ПАСПОРТ

**доступности для инвалидов объекта и предоставляемых
на нем услуг в МБДОУ №12**

**АКТ ОБСЛЕДОВАНИЯ
объекта социальной инфраструктуры
К ПАСПОРТУ ДОСТУПНОСТИ ОСИ
МБДОУ №12**

1.1. Наименование (вид) объекта муниципальное бюджетное дошкольное образовательное учреждение города Красноярска «Детский сад №12 комбинированного вида»

Фото №2-5

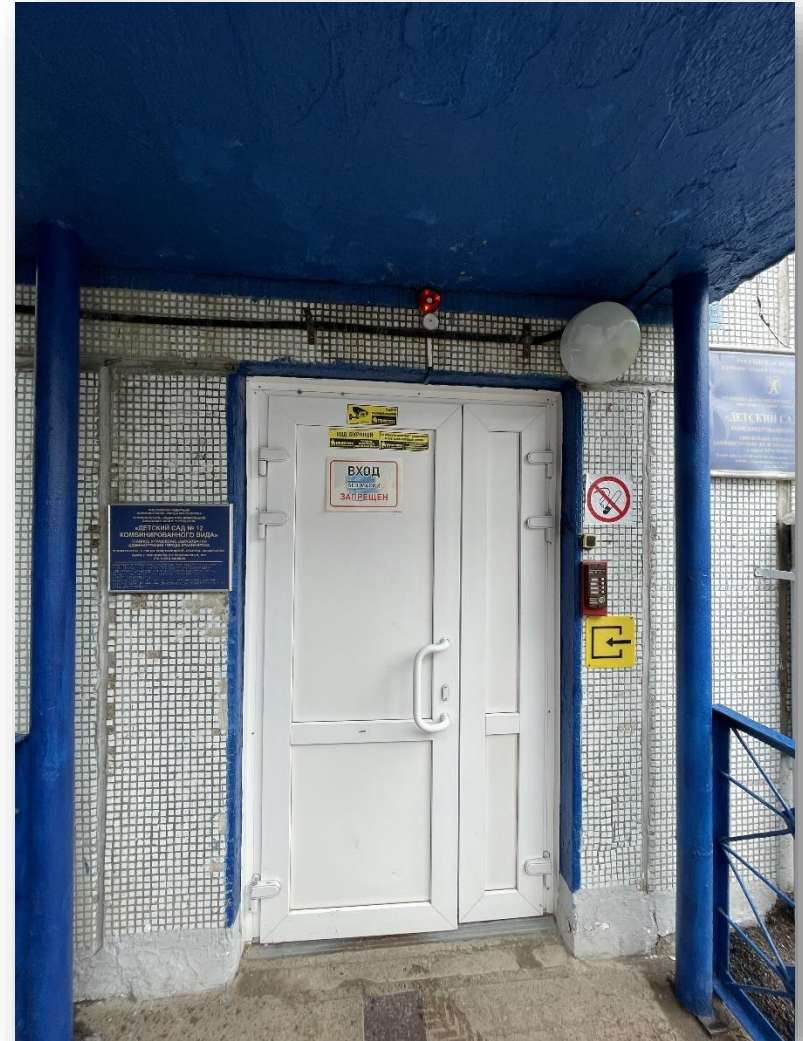
№ п/п	Наименование функционально-планировочного элемента	Наличие элемента			Выявленные нарушения и замечания		Работы по адаптации объектов	
		есть/ нет	№ на	№ фото	Содержание	Значимо для инвалида (категория)	Содержание	Виды работ
2.1	Лестница (наружная)	-			-	-	-	-
2.2	Пандус (наружный)	-			-	-	-	-
2.3	Входная площадка (перед дверью)	есть			-	-	-	-
2.4	Дверь (входная)	есть		2	- доводчик не функционирует; -отсутствует контрастная маркировка на двери; -отсутствует тактильная	К, О, С	- отрегулировать доводчик; -нанести контрастную маркировку;	Орг, Тр

предупреждающая информация перед дверным проемом			
2.5	Тамбур	есть		3-5	-габариты тамбура не соответствуют нормативам(1,4х2,2 м) -доводчик не функционирует; -отсутствует контрастная маркировка;	К,О,С	- отрегулировать доводчик; -нанести контрастную маркировку;	Орг, ТР
	ОБЩИЕ требования к зоне

Наименование структурно-функциональной зоны	Состояние доступности* (к пункту 3.4 Акта обследования ОСИ)	Приложение		Рекомендации по адаптации (вид работы) ** к пункту 4.1 Акта обследования ОСИ Организационные мероприятия, ТСР, текущий ремонт
		№ на плане	№ фото	
Входы в здание	ДП-И (К, О, С, Г, У)		2-5

Фото №10-15

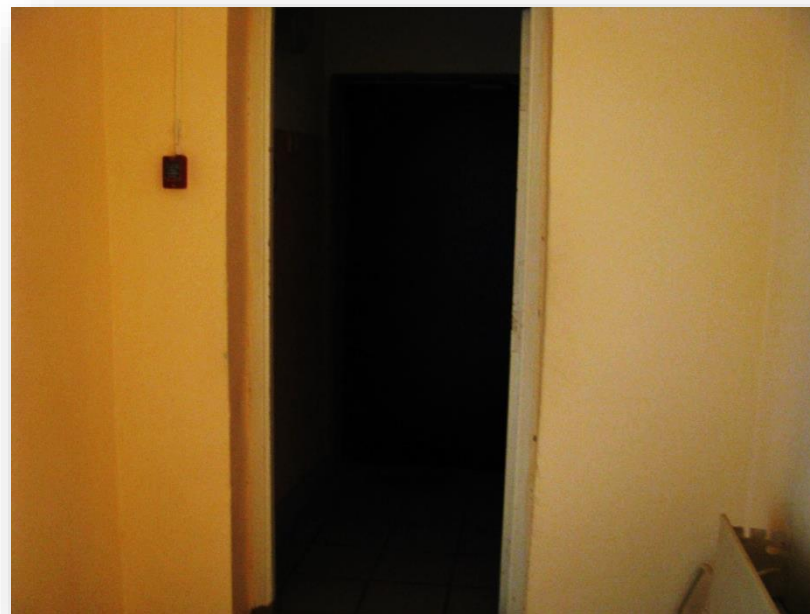
№ п/п	Наименование функционально-планировочного элемента	Наличие элемента			Выявленные нарушения и замечания		Работы по адаптации объектов	
		есть/ нет	№ на	№ фото	Содержание	Значимо для инвалида (категория)	Содержание	Виды работ
3.1	Коридор (вестибюль, зона ожидания, галерея, балкон)	есть	29	10 15	-ширина путей движения в чистоте на некоторых участках менее 0,9м;	Все	-организовано обслуживание граждан на креслах-колясках в помещениях, где габариты путей не соответствуют нормативам;	Орг,
3.2	Лестница (внутри здания)	есть	42	12	-	-	-	-

3.3	Пандус (внутри здания)	есть	—		-	-	-	-
3.4	Лифт пассажирский (или подъемник)	нет	—		Отсутствует	(К)	-	технически невозможен
3.5	Дверь	есть	41	11	120см	Все	-установить информационные рельефные таблички к каждому помещению рядом с дверью на высоте от 1,4 до 1,75м. со стороны дверной ручки	Орг,
3.6	Пути эвакуации (в т.ч. зоны безопасности)	есть	27 33		не оборудованы пути эвакуации	Все	Обозначить пути эвакуации, оборудовать их световыми, звуковыми сигналами	Орг, ТР,
	ОБЩИЕ требования к зоне

Наименование структурно-функциональной зоны	Состояние доступности* (к пункту 3.4 Акта обследования ОСИ)	Приложение		Рекомендации по адаптации (вид работы) ** к пункту 4.1 Акта обследования ОСИ
		№ на плане	№ фото	
Пути (путей) движения внутри здания (в т.ч. путей эвакуации)	ДЧ-И (К, С, Г)	29	10-15	Орг
		42
